**Dorferneuerung Gollhofen 5**

113107	Ortsstraßen (mit kleinen Platzbereichen)	0	Priorität 9
<b>Sportplatzstraße</b>		0

*Bearbeitungsstand 29.11.2022*

Dorferneuerung Gollhofen 5  
**MKZ 113 107**  
 Sportplatzstraße

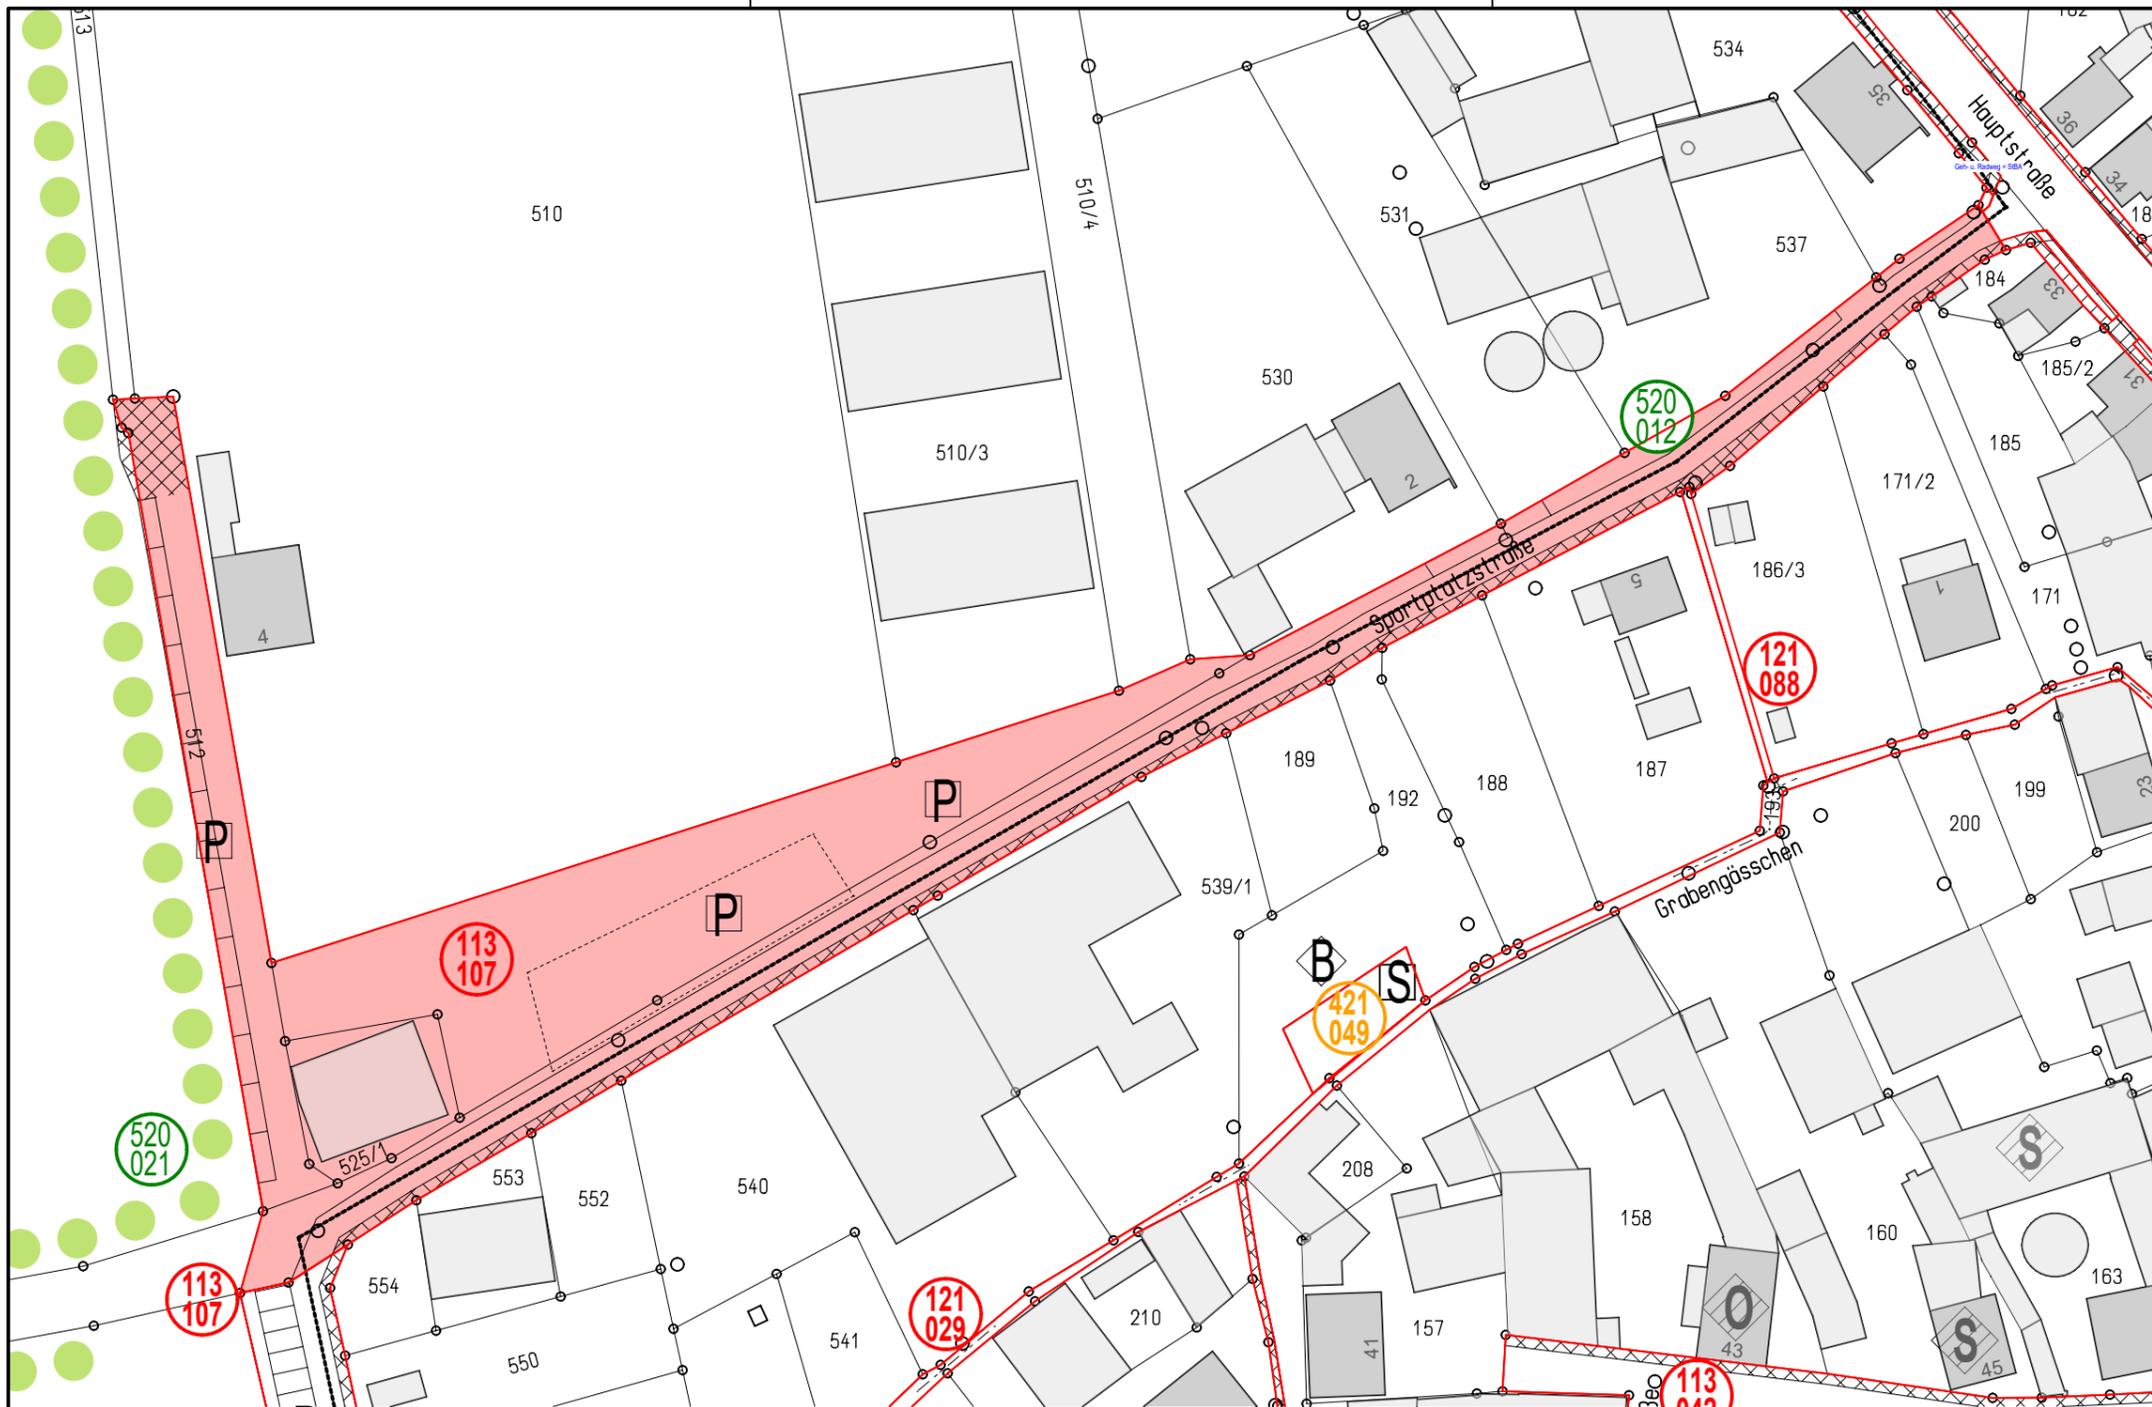
Parkplätze in der Stichstraße mit neuer PKW-Wendemöglichkeit am Ende der Straße, den Graben jedoch belassen. Vorschlag AK: Graben verrohren. Neue Parkplätze in An der Linde? Eislauffläche neben Containern. Wasserspielplatz? Siehe Abschlußbericht! Straße Richtung Norden: als Bedarfsparkplatz belassen (Markierung ist bereits vorh.), keine Pflanzungen. LP Biotopkarte: landschaftsprägende Hecken sind zu erhalten, v. a. falls eine Wendemöglichkeit geschaffen werden sollte.  
Entlang Sportplatzstr.: keine Pflanzungen, da Fläche für verschiedene Nutzungen vorgesehen ist.
